Planänderung 01 vom 30.11.2018 ersetzt Unterlage 5 / 1 vom 30.11.2017

Feststellungsentwurf

Straßenbauverwaltung Freistaat Bayern		Unterlage / Blatt-Nr.: 5 / 1 von 2	
Autobahndirektion Nordbayern		Lageplan	
Straße / Abschn.-Nr. / Station: BAB A 7 / 160 / 0,739		Endlage	
PROJIS-Nr.: -		km 612+590 - km 612+960	
		Maßstab: 1:1000	
BAB A 7 Fulda - Würzburg Abschnitt: AS Bad Kissingen/Oberthulba - AS Hammelburg Ersatzneubau der Talbrücke Thulba BW 613a von Bau-km 612+590 - 613+520			
Aufgestellt: Autobahndirektion Nordbayern Nürnberg, den 30.11.2017  Staatsminister, Bau- und Verkehrsminister

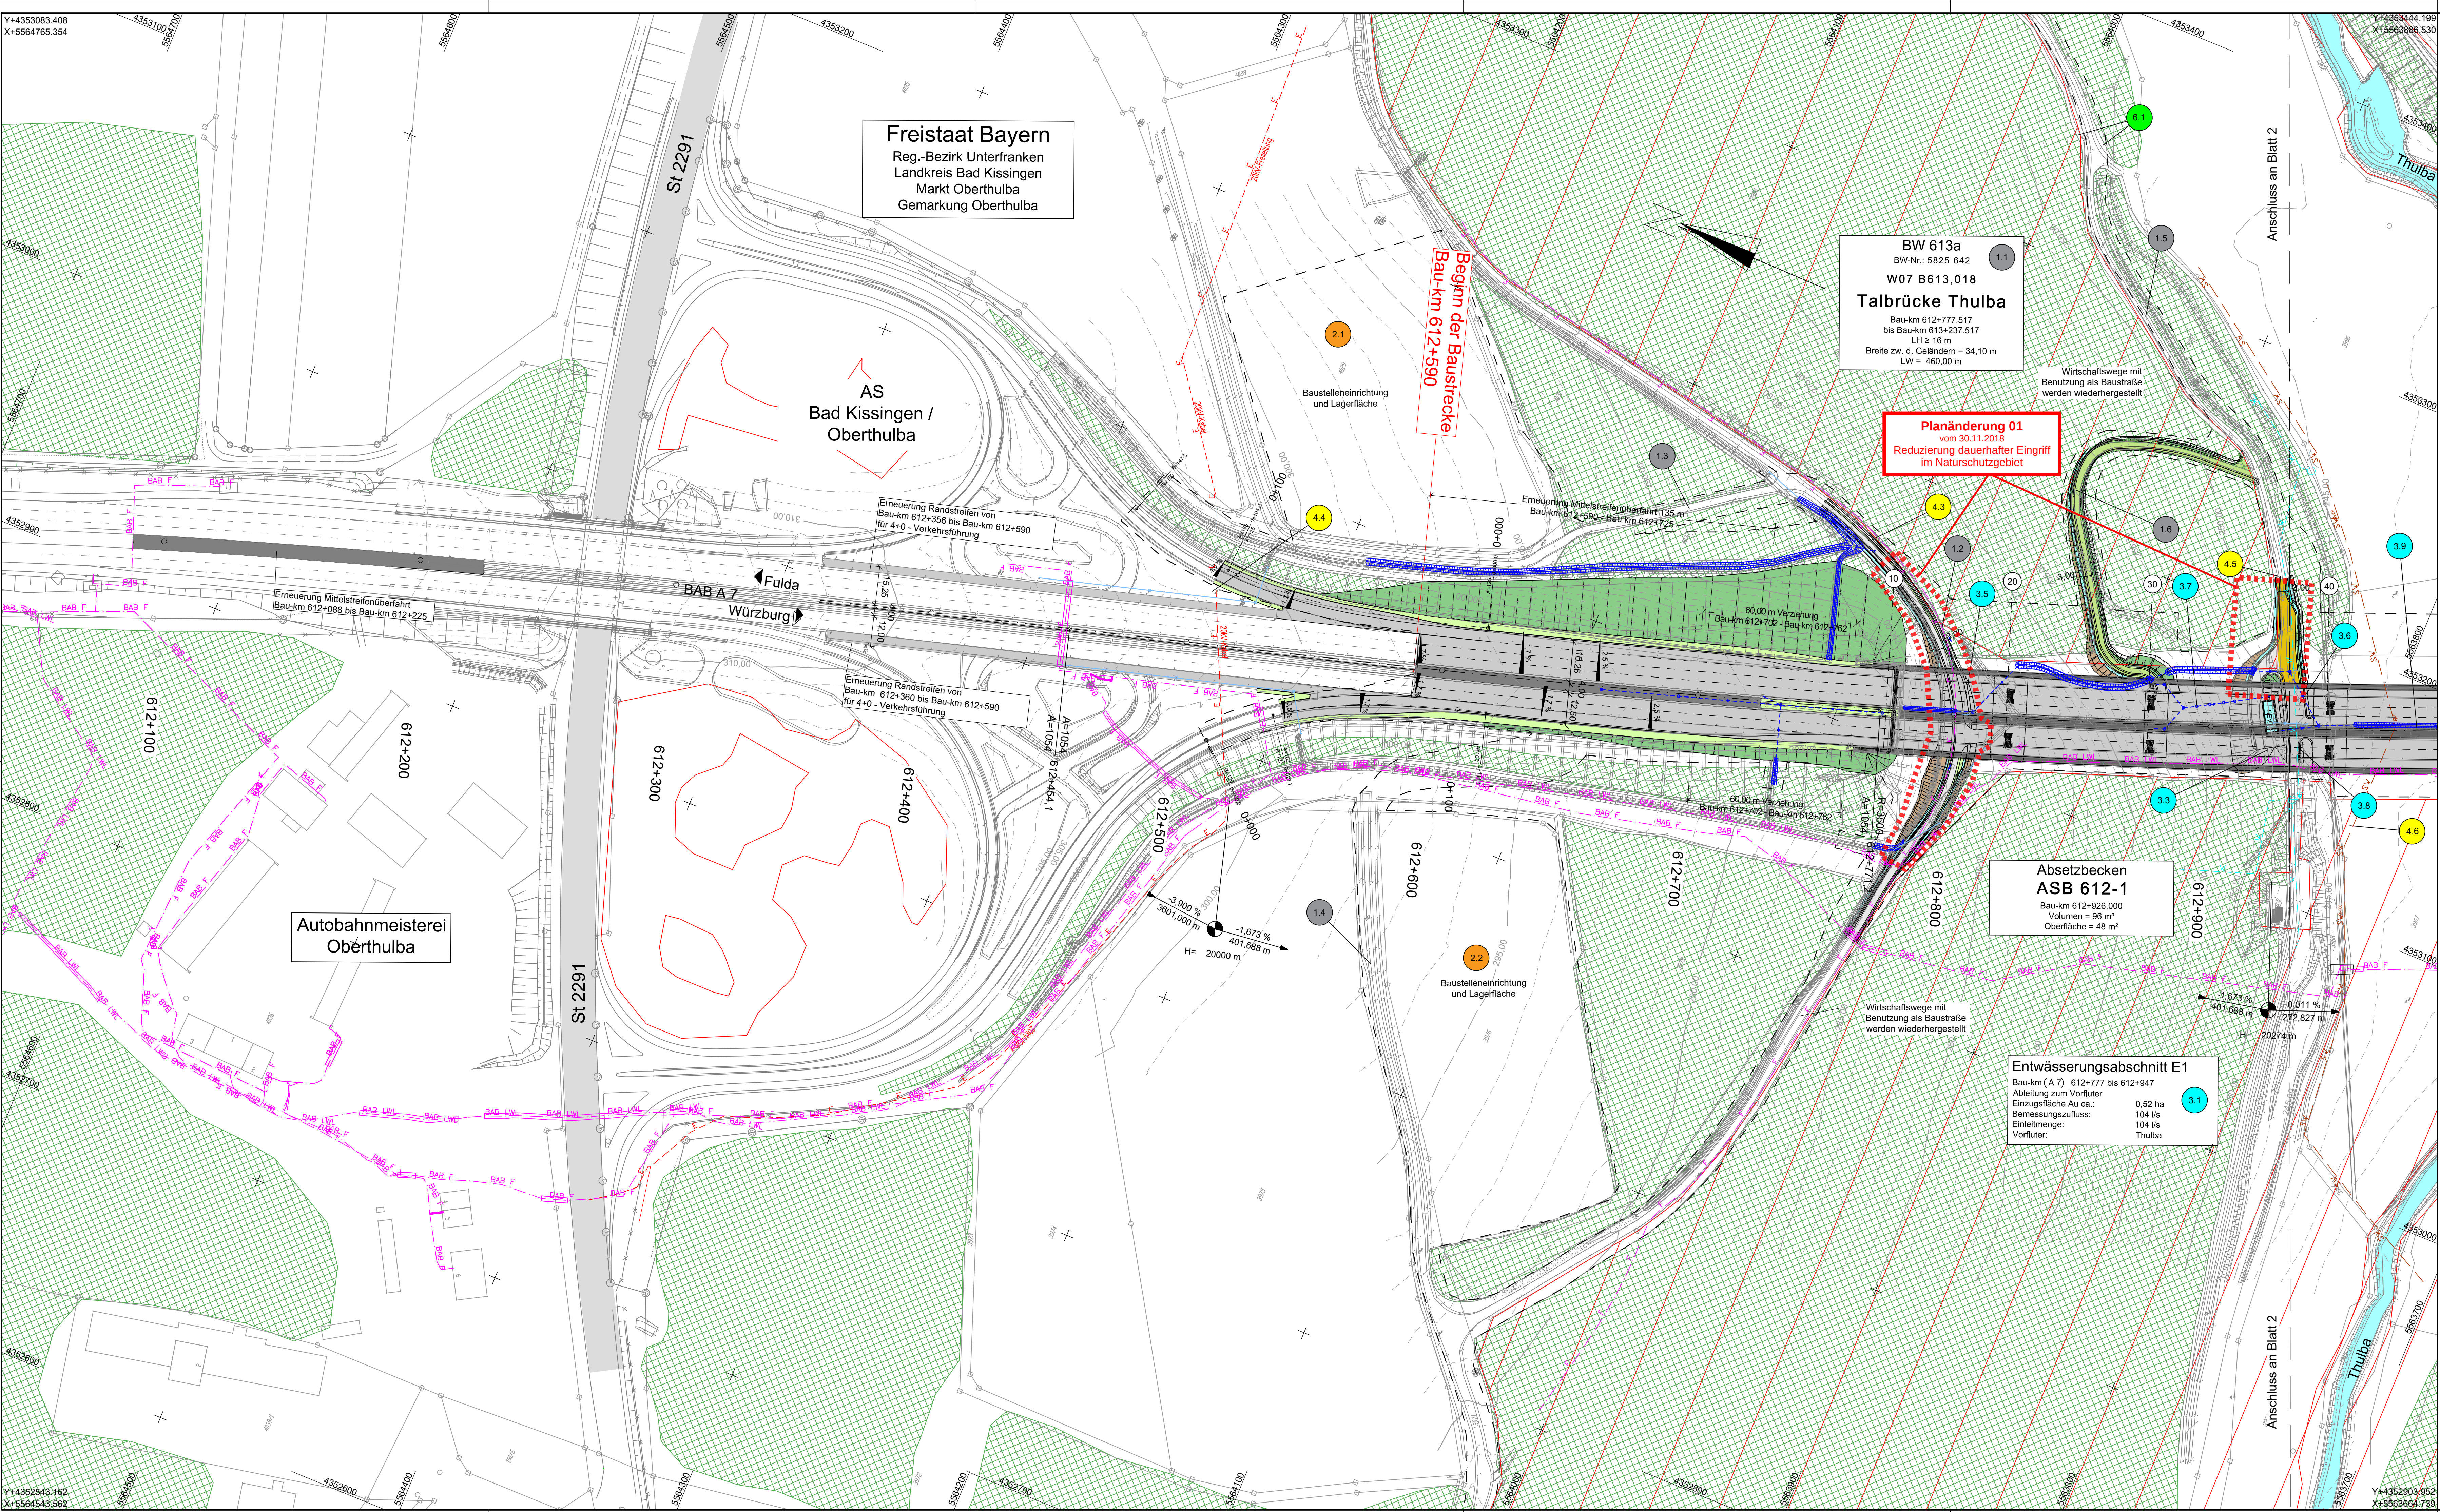
82			
81	Planänderung: Reduzierung dauerhafter Eingriff im NSG	30.11.2018	BL
Nr.	Art der Änderung	Datum	Zeichen
